衛生設備 配管系統図 No scale

特記事項	北九州市建設局神嶽川旦過地区整備室	室長 〇 係長 〇 担当 〇	工事名 旦過地区立体換地建築物新築工事	工事年度 R6 (2024)	作成年月 令和 6年 3月
	設計事務所 株式会社大建設計 九州事務所 福岡県知事登録 第1-11525号	一級建築士登録 第 320873 号 福田 瑞穂 法適合確認者 設備設計一級建築士登録 第4262 号 福田 瑞穂	図面名 衛生設備 配管系統図、凡例	縮尺 No scale	図面番号 M-005

変更後

排煙設備 4階平面図 S=1/150

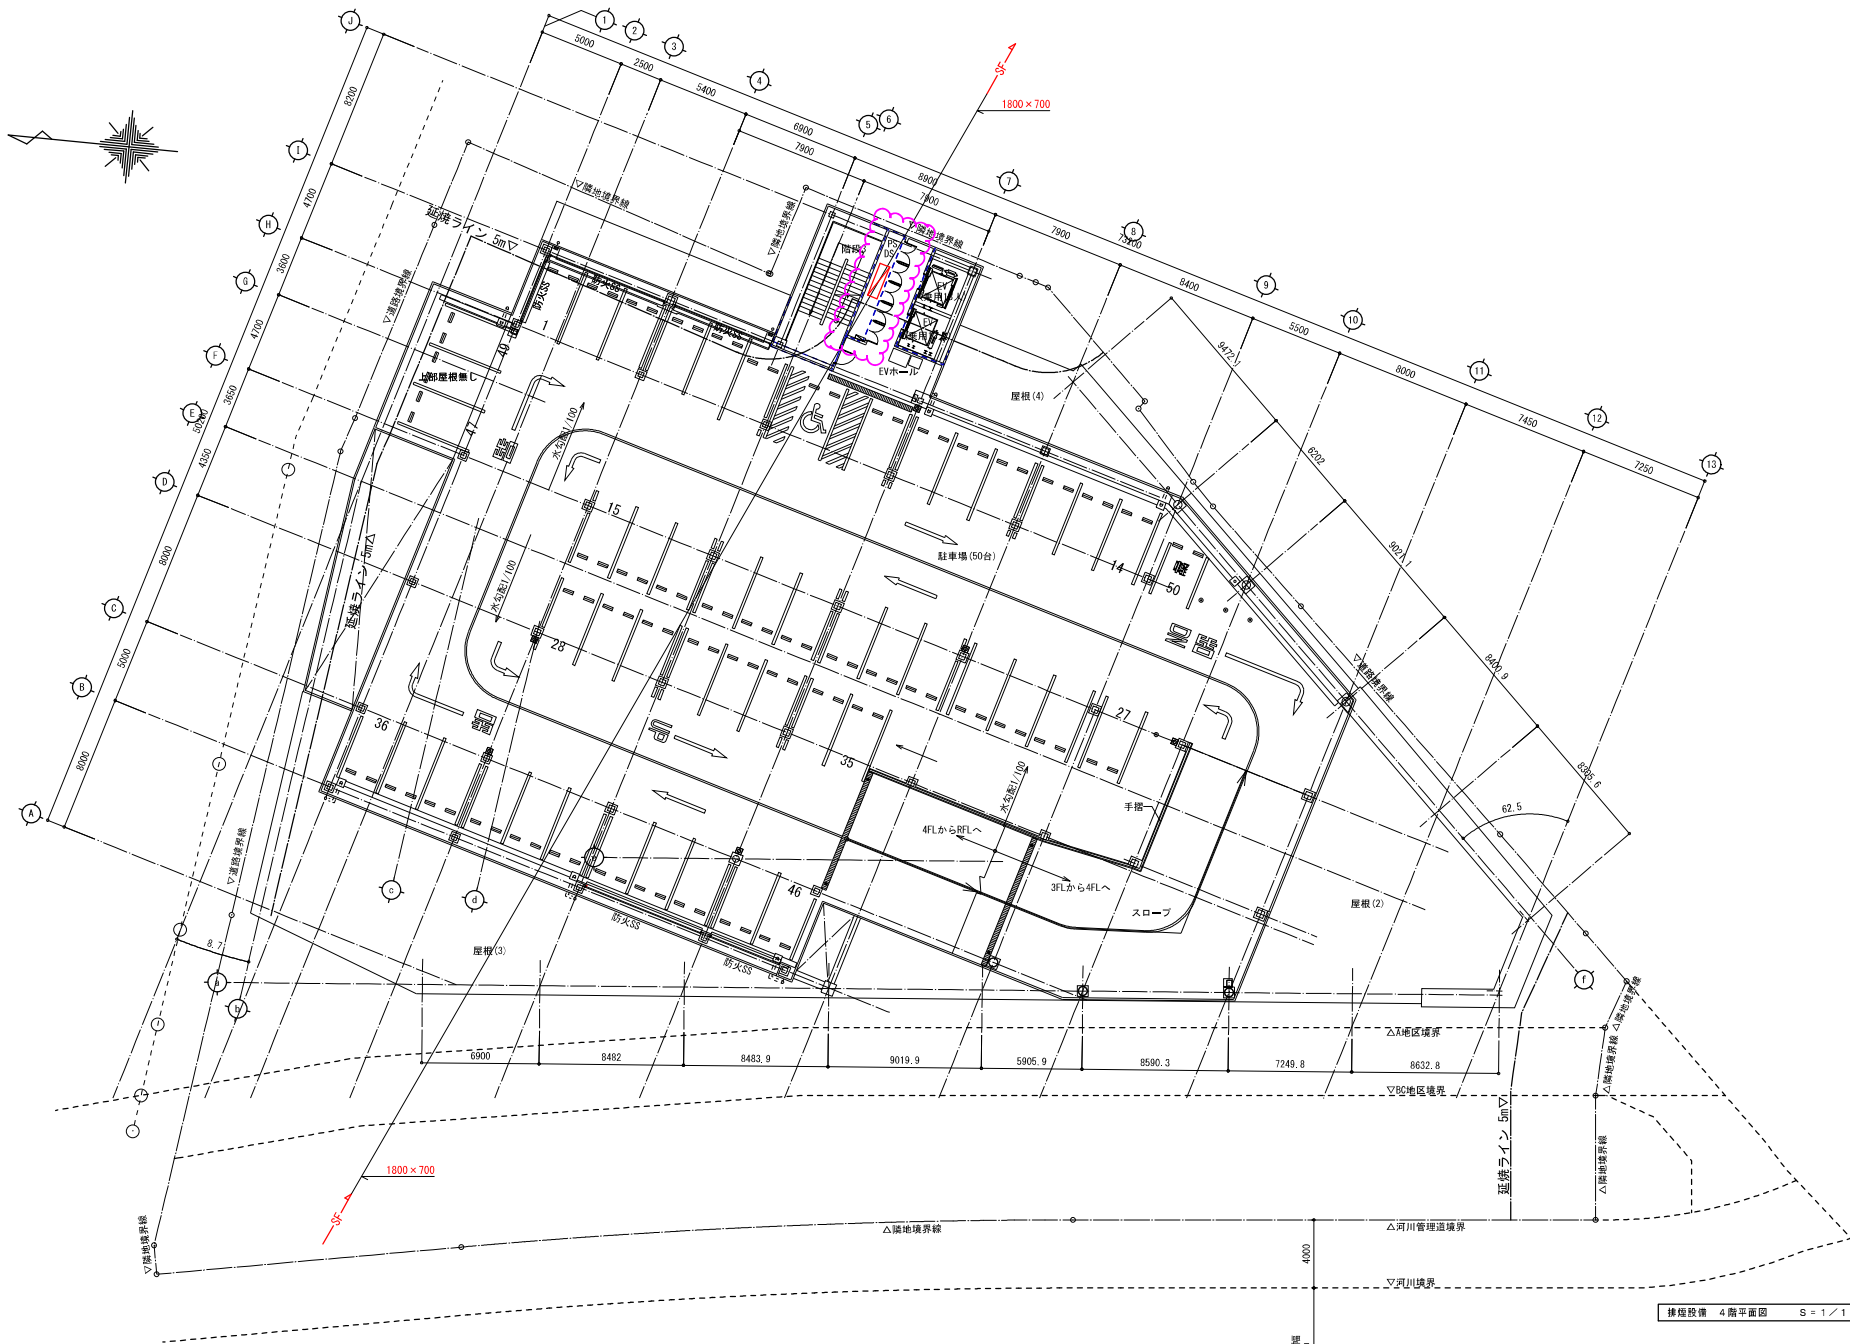
変更後
